ÜBERPRÜFUNGSprotokoll FÜR Sportanlagen mit Rasenfeldern

1. Bezeichnung der Sportanlage: Stadion Ottensheim	
2. Anschrift: Sportplatzstraße 1, 4100 Ottensheim	
3. Telefon:	Fax:
4. Wie viele Faustballfelder gibt es auf der Anlage insgesamt: 5

Flutlichtabnahme

Sportanlage:	Stadion Ochsenheim	Datum:	20.04.2021
Feld Nr.: (lt. Überprüfungsprotokoll)	5	Prüfer:	Plank Markus

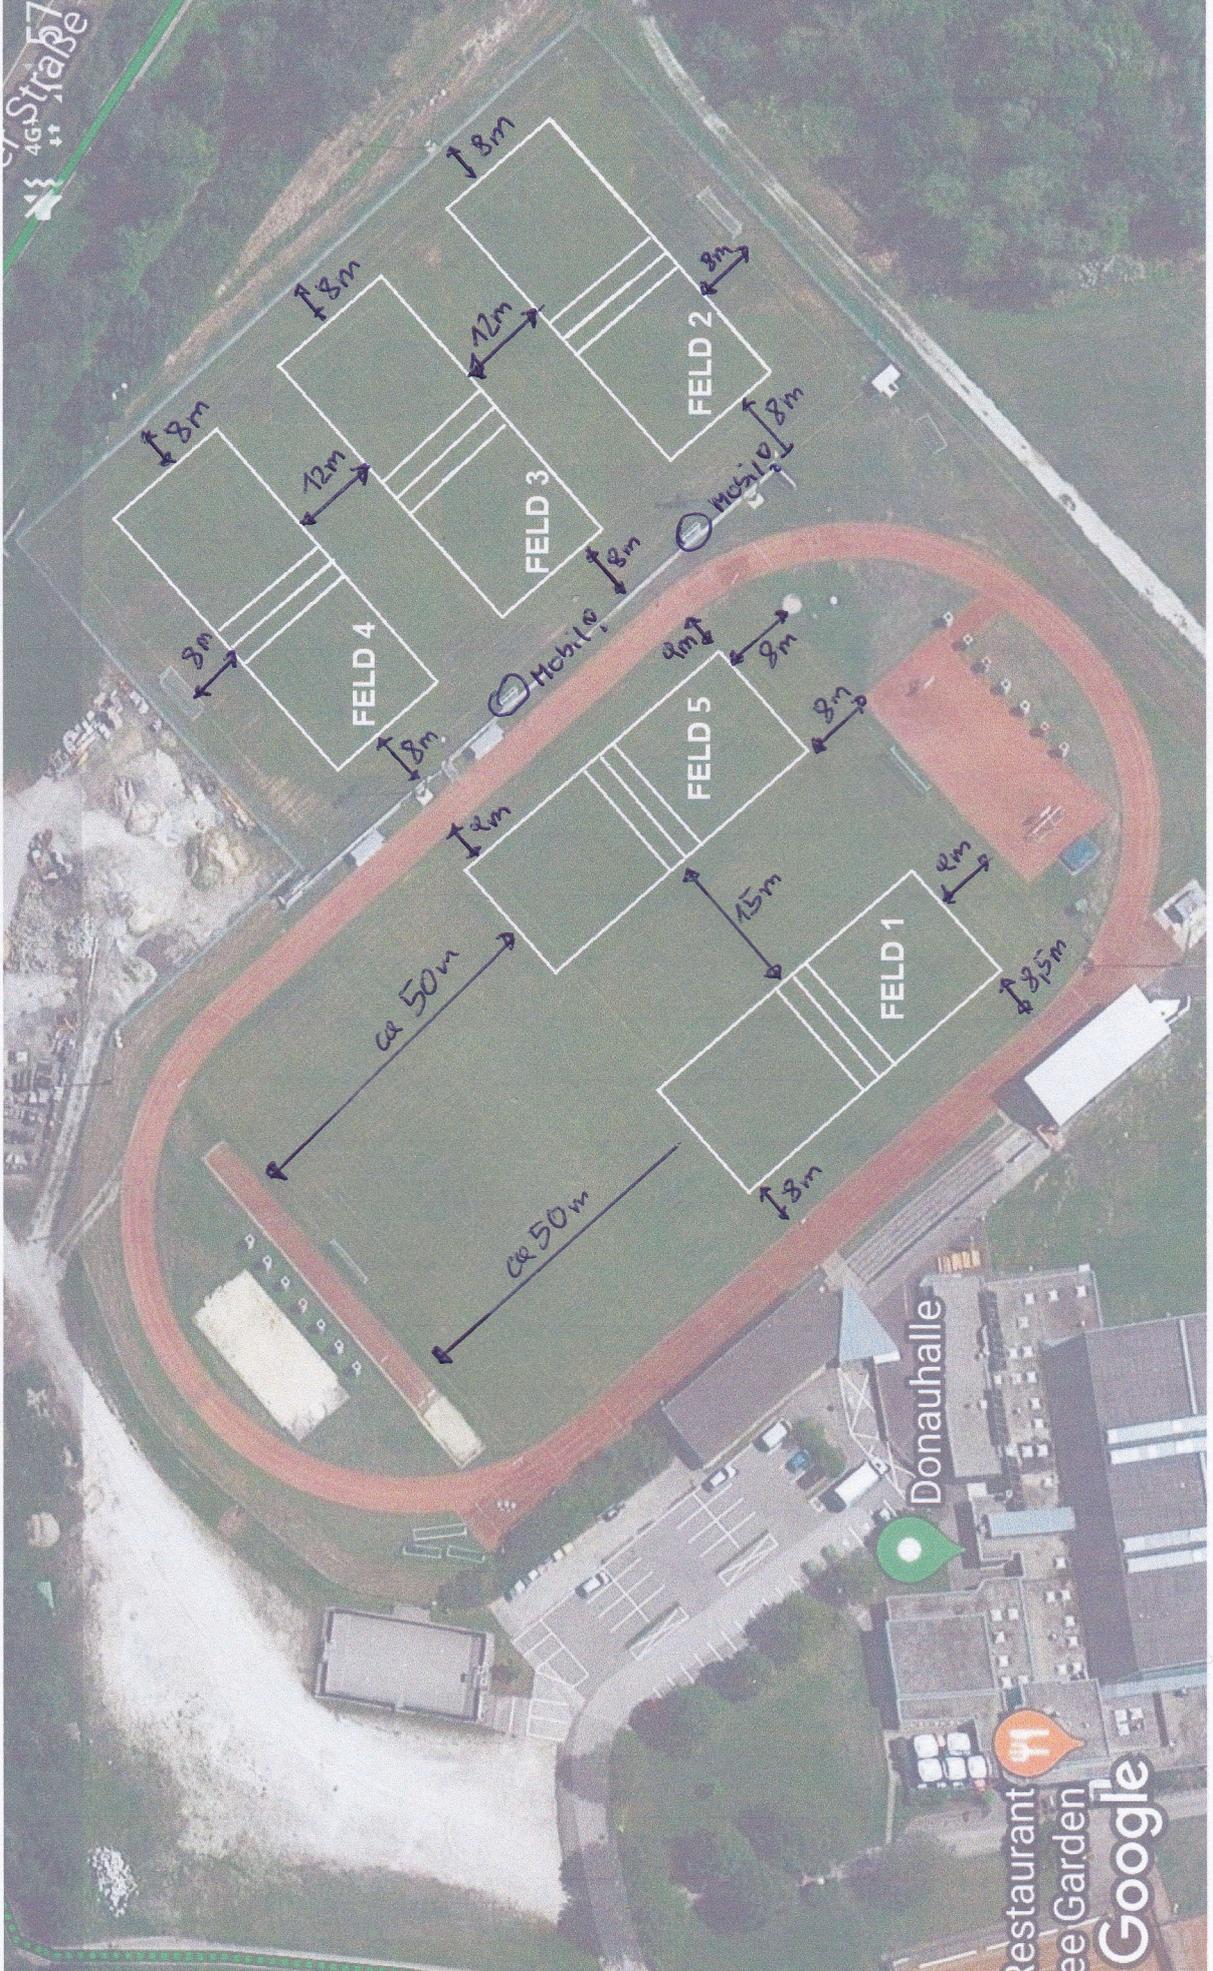
13. Sonstiges : X mobile Trainerbänke bei Feld 2+3+4 müssen für BL-Spiele weggestellt werden! X Flutlicht auf Feld 1 entspricht nicht den Bestimmungen, im Schnitt 100 Lux X Flutlicht auf Feld 5 ist BL-tauglich – letzte Abnahme 20.04.2021

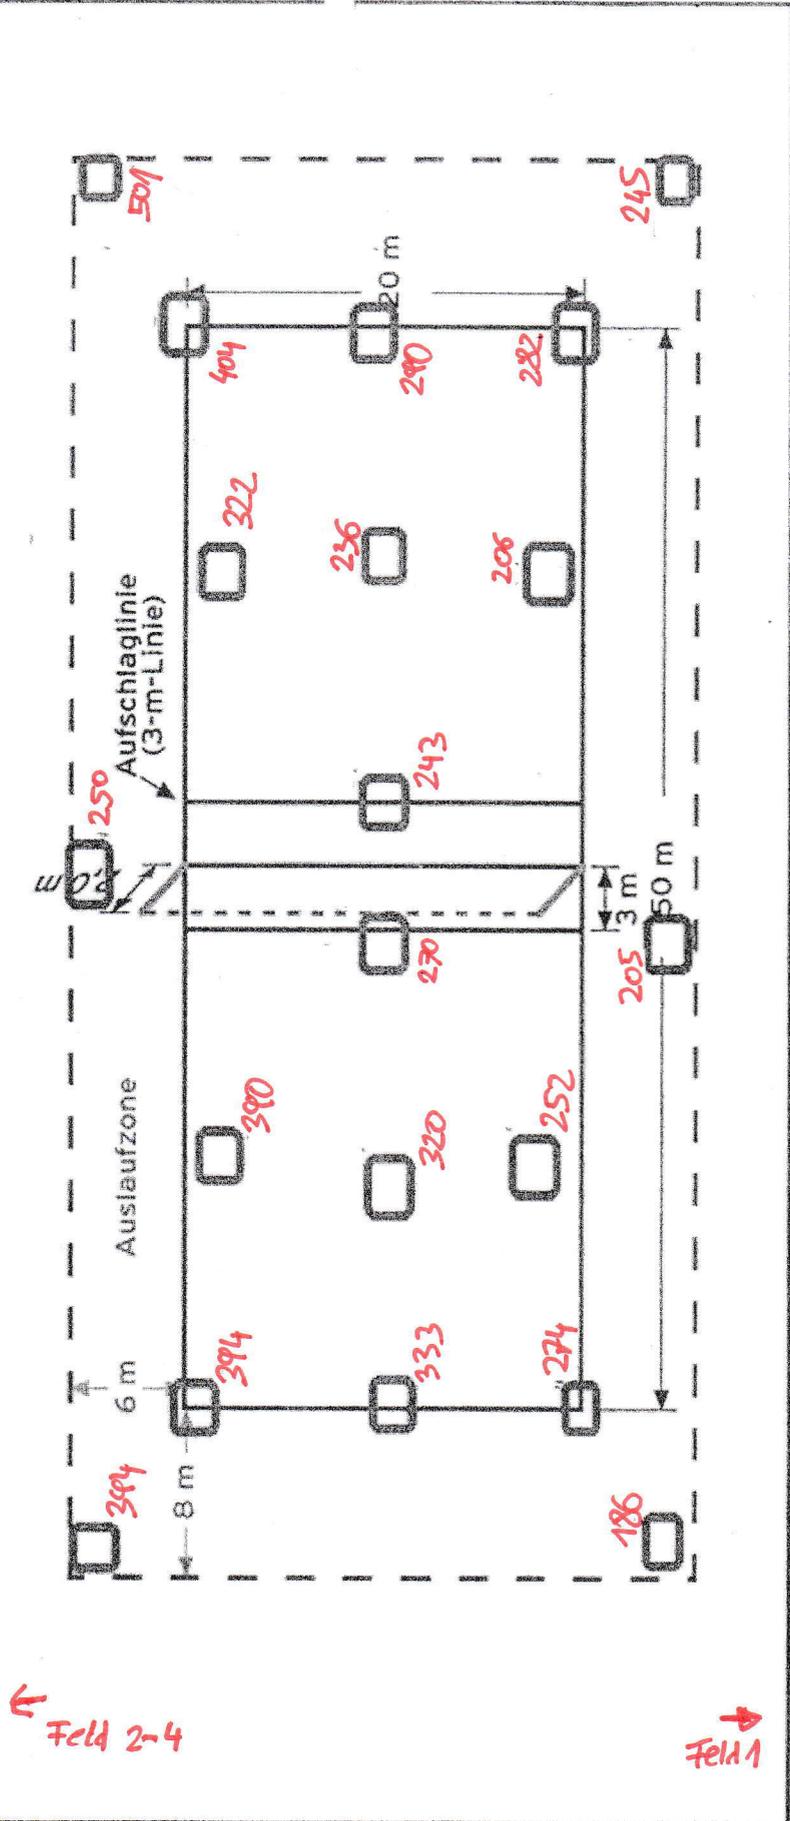
Bundesligabestimmungen Pkt. 25.1:	genehmigt	abgelehnt	Begründung + Unterschrift Prüfer:
am Spielfeld mind. 200 Lux, im Auslauf mind. 75 Lux (gemessen bis max. 30 cm über dem Boden)	X
